BRUXELLES URBANISME ET PATRIMOINE
DIRECTION DES MONUMENTS ET DES SITES
Monsieur Thierry WAUTERS
Directeur
C.C.N.- Rue du Progrès, 80, boîte 1
1035 BRUXELLES

Objet : FOREST. Abbaye de Forest. Avis de principe
Dossier traité par A. Totelin et E. Demelenne DMS.

En réponse à votre courrier du 31 janvier 2018 et aux 5 fascicules complémentaires transmis le 19 février 2018 nous vous communiquons **l'avis de principe** rendu par la CRMS en sa séance du 21 février 2018, concernant l'objet susmentionné.

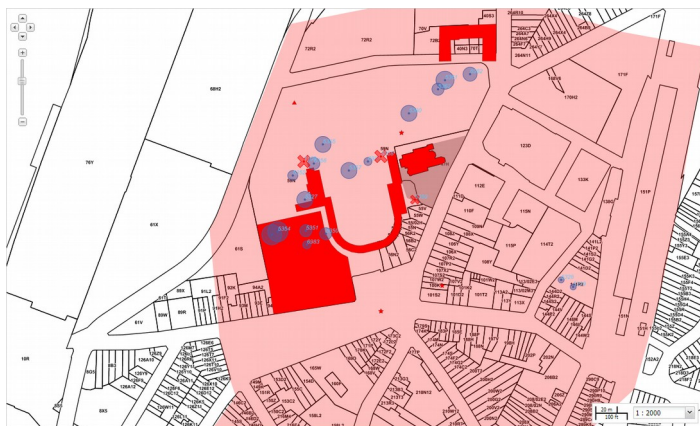
Sans formuler d'arbitrage ou d'opinion sur l'opportunité de telle ou telle fonction, la CRMS a toutefois constaté que l'ambition du programme appelle la création d'un grand nombre de m², en rénovation ou en bâtiments neufs, qui, tels que répartis et implantés, imposent trois nouveaux gabarits que la CRMS a jugés hors d'échelle et peu intégrés avec le site classé et l'urbanité environnante. En témoignent les vues de maquette depuis le sol, lesquelles devraient être complétées de vues de sol depuis l'intérieur de la cour, l'impact depuis le dedans de la cour étant également prépondérant.

La CRMS a dès lors formulé de fortes réserves sur la manière dont l'avant-projet décline le programme souhaité et sur l'impact des nouvelles interventions sur la très grande valeur patrimoniale de l'ensemble traduite par un classement, en 1994, comme monument de l'ensemble des bâtiments de l'abbaye de Forest (y compris les éléments d'architecture disséminés dans le site) et comme site des bâtiments de l'abbaye et leurs abords.

Extrait du dossier de demande d'avis de principe

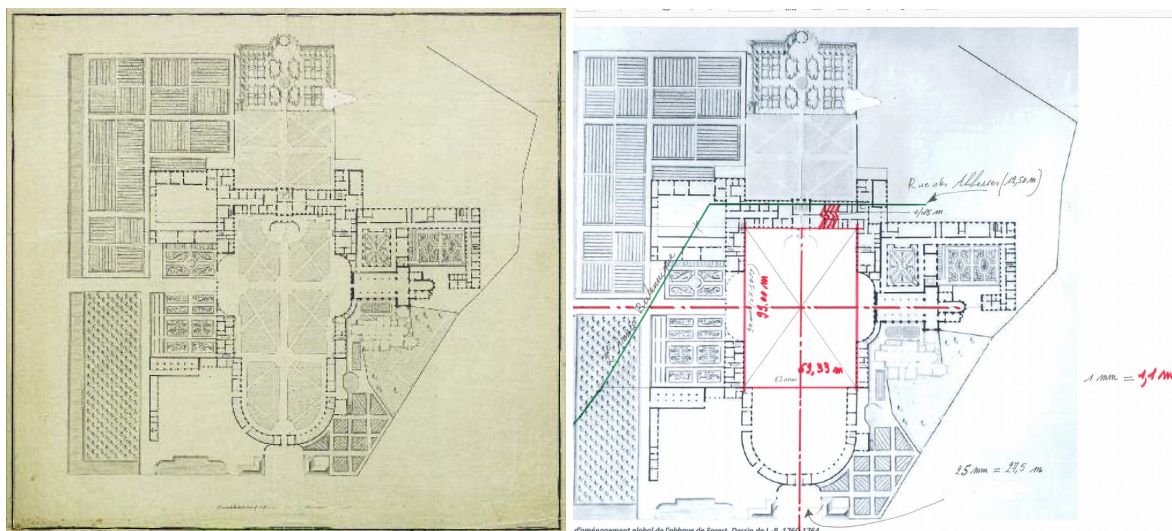
La CRMS comprend la nécessité évidente de conjuguer le lien avec l'urbanité extérieure, d'autant que celle-ci a fort souffert et mérite une nouvelle cohésion, mais elle n'a pas pour autant souscrit à l'option de « retourner le gant » et d'organiser tous les ajouts au départ de trois points de contact. La philosophie du projet qui dicte les implantations a posé question.

Travailler, exclusivement vers l'extérieur du site, au niveau des porches d'entrée est apparu à la CRMS en contradiction avec les fondamentaux de l'organisation et de la hiérarchie des lieux qui a dicté la composition et l'architecture de Dewez, retenue à juste titre comme époque de référence. La situation de référence de Dewez s'articule autour d'un axe monumental orienté nord-sud, avec l'entrée principale s'ouvrant sur la place St-Denis et suivie d'un hémicycle. La cour d'honneur qui devait prolonger cet hémicycle ne fut que partiellement réalisée. D'une largeur de +/- 70 m et d'une profondeur de +/- 100 m, elle devait être bordée au nord par le Palais

Par ailleurs, le principe même de l'abbaye est que ses murs de pourtour renferment de nombreuses constructions qui assurent son autarcie et l'apparentent à une petite ville dans la ville. Elle se caractérise par une certaine introversion, qui se matérialise par la cour intérieure, laquelle devrait être le cœur de la mise en œuvre du programme. **Ainsi, si un contact avec l'extérieur doit s'organiser de manière habile, le projet doit toutefois valoriser au premier plan la composition néoclassique de Dewez caractérisée par l'espace de distribution de la cour, les axes de symétries, l'ordonnancement, les proportions, ... L'option de fédérer les interventions dominantes à l'extérieur n'a pas été soutenue par la CRMS, d'autant qu'elle se décline dans des gabarits très imposants et hors d'échelle.** Les porches d'accès devraient rester lisibles et dégagés, de part et d'autre, pour offrir un accès fort à la cour, laquelle doit fédérer, avec les axes de symétrie, les nouvelles interventions. Le statut différencié des porches, un monumental et deux secondaires, doit également être pris en compte.

La CRMS demande donc qu'un nouveau bâtiment, dans l'axe principal (côté rue des Abbesses), en fermeture de perspective soit étudié en priorité.

extrait du dossier de demande d'avis de principe

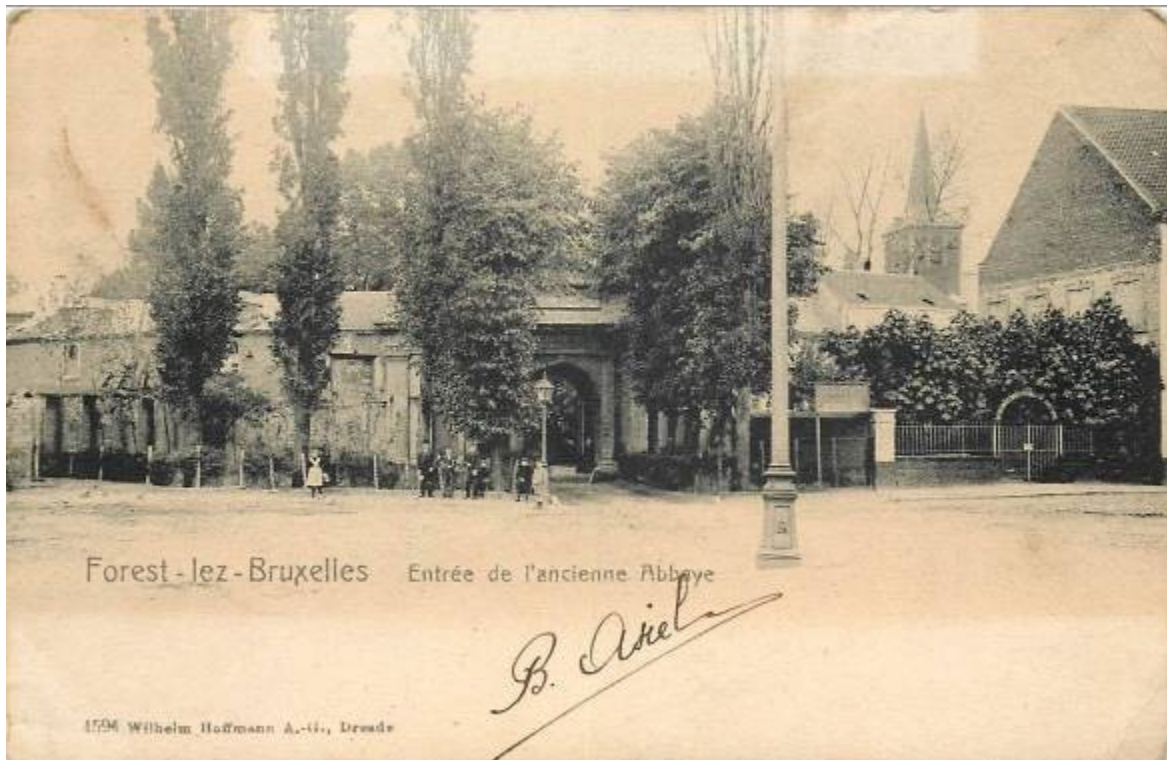
Pour retrouver la lisibilité et le dégagement du porche et son lien avec la Place Saint-Denis, la CRMS est entièrement favorable à la démolition de la maison sise 6-7 place Saint-Denis. Elle ne souscrit dès lors pas à la construction d'un nouveau gabarit sur cette même parcelle puisqu'une construction à cet endroit ne permet pas de rencontrer les objectifs de mise en valeur du porche. Dans l'hypothèse de la démolition du 6-7, le geste architectural posé doit contribuer à redonner l'ampleur d'origine au dégagement précédant l'entrée principale. La distribution du programme doit être réévaluée pour répondre à cet objectif. La démolition du 6-7 et un remaniement du n°4-5 est une option à étudier. La carte postale ci-dessous montre que le mitoyen 6-7/4-5 était une ancienne façade du pavillon Dewez et que le porche était dégagé.

Une autre alternative serait d'étudier une construction de l'autre côté de l'axe principal. Dans tous les cas, il est indispensable d'assurer une homogénéité entre l'éventuelle intervention contemporaine, qui devra être sobre et intégrée, et le bâti néoclassique environnant de la place Saint-Denis ; sans s'imposer visuellement depuis l'espace intérieur de l'abbaye.

Salle de spectacle - extrait du dossier de demande d'avis de principe

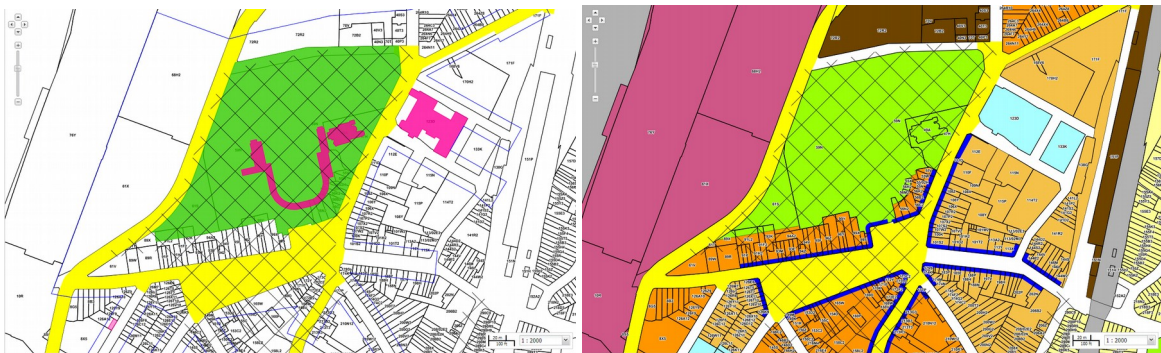
Jugeant le volume hors gabarit, la lisibilité du porche altérée et l'implantation peu respectueuse de la composition de Dewez, la CRMS renvoie ici à sa demande d'étudier d'autres hypothèses d'implantation en particulier le scénario C qui vise la construction d'un bâtiment rue des Abbesses, dans l'axe principal et dans la perspective depuis le porche Saint-Denis. Il est par ailleurs à remarquer que l'implantation envisagée ici correspond à un sous-sol archéologique qui doit encore être exploré et qui mériterait sans doute une mise en valeur dans le cadre des aménagements paysagers qui, la CRMS l'espère, permettront une bonne compréhension du site historique.

La CRMS demande également que l'ampleur de la salle de spectacle et le calcul qui justifie les nombres de m² autorisés en regard du PRAS soit validés d'un point de vue urbanistique. A ce stade, la CRMS estime donc prématuré de prendre position sur la démolition de l'aile APW, qui ne gêne pas la composition actuelle de l'ancienne abbaye.
